**OGGETTO: Progetto di Fattibilità tecnica ed economica per l'adeguamento al D.M. 185/2003 dell'Impianto di Depurazione a servizio dell'agglomerato di Molfetta – Resoconto attività di sopralluogo del 23.02.18**

Figura 1

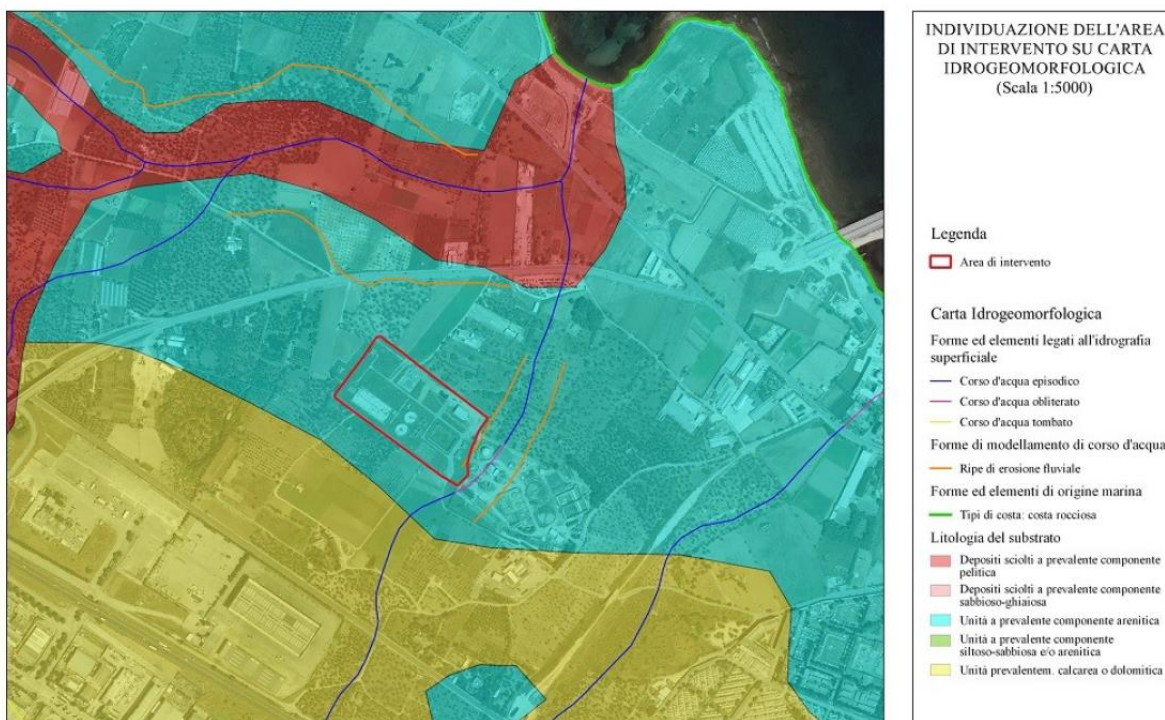
In particolare, il tratto riportato in giallo (che attraversa l'area dell'impianto di depurazione/affinamento) riguarda l'intervento di rinaturalizzazione della Lama Scorbeto, in cui saranno, a monte, deviate le acque della lama Marcinase al fine di garantire la difesa idraulica dell'area ASI- PIP.

Dalla figura si osserva che il percorso originario (in azzurro) della lama Scorbeto è all'interno dell'area dell'impianto di depurazione di Molfetta.

Figura 3

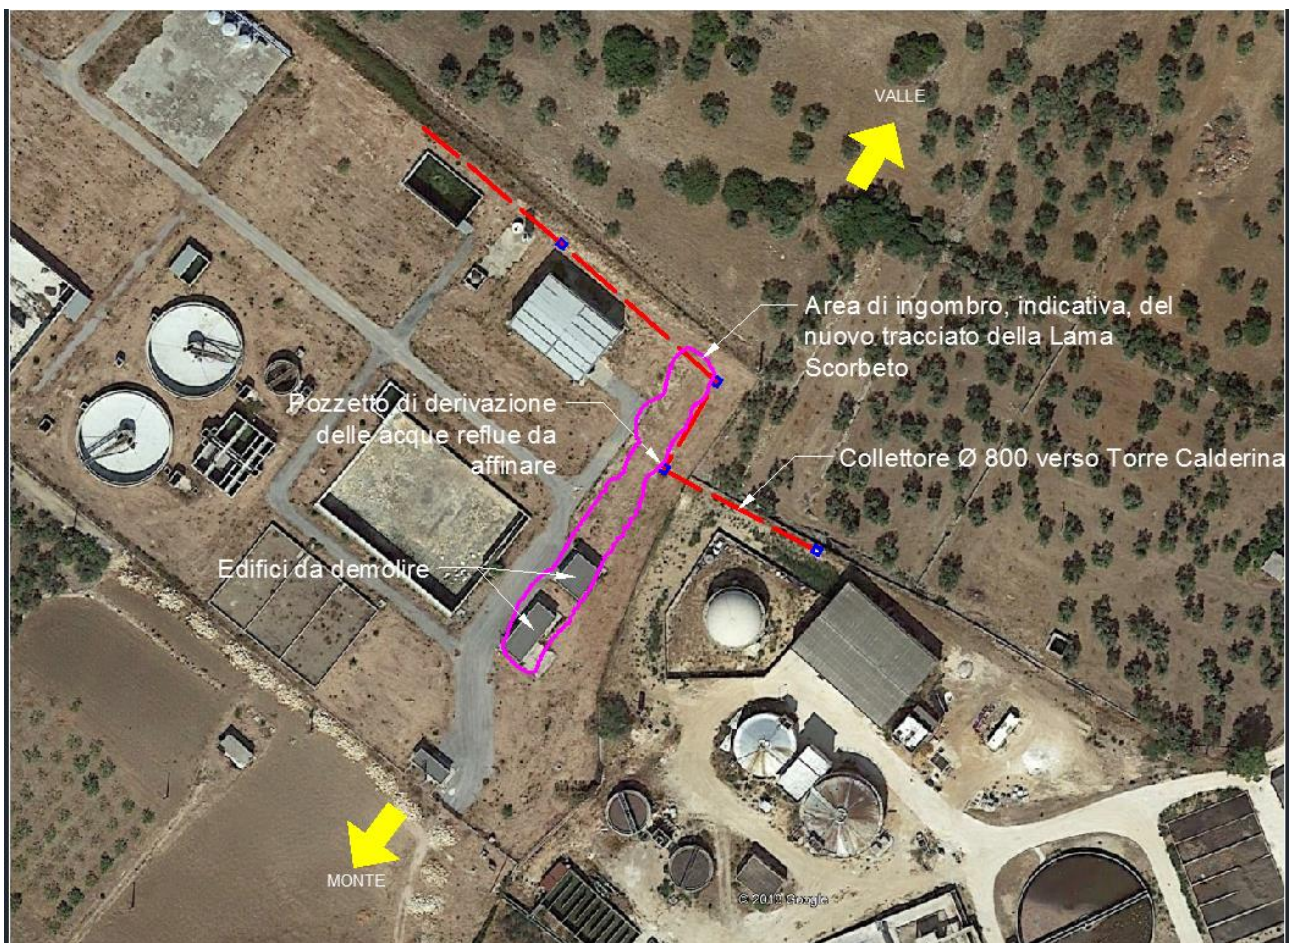
Le acque reflue da affinare, secondo il PdF di AQP, saranno derivate da questo collettore, direttamente dal pozzetto interno all'area dell'impianto di affinamento (Figura 3).

Dall'esame contestuale degli elaborati dei progetti in discussione sembrerebbe che il tracciato di progetto della lama interferisca planimetricamente con il suddetto collettore e, presumibilmente, anche con il pozzetto di presa.

Inoltre, la sovrapposizione del profilo del collettore  $\Phi 800$ , riportato nell'elaborato As Built di AQP, con il profilo di progetto della lama ha rilevato anche una possibile interferenza altimetrica, seppure di pochi centimetri, per cui si renderebbe necessario modificare la livelletta del profilo della lama di progetto.

Al riguardo, i progettisti hanno assicurato che le interferenze rilevate potranno essere risolte, rivedendo, eventualmente, il tracciato e il profilo di progetto, senza tuttavia pregiudicare le verifiche idrauliche anche con periodo di ritorno  $T=200$  anni.
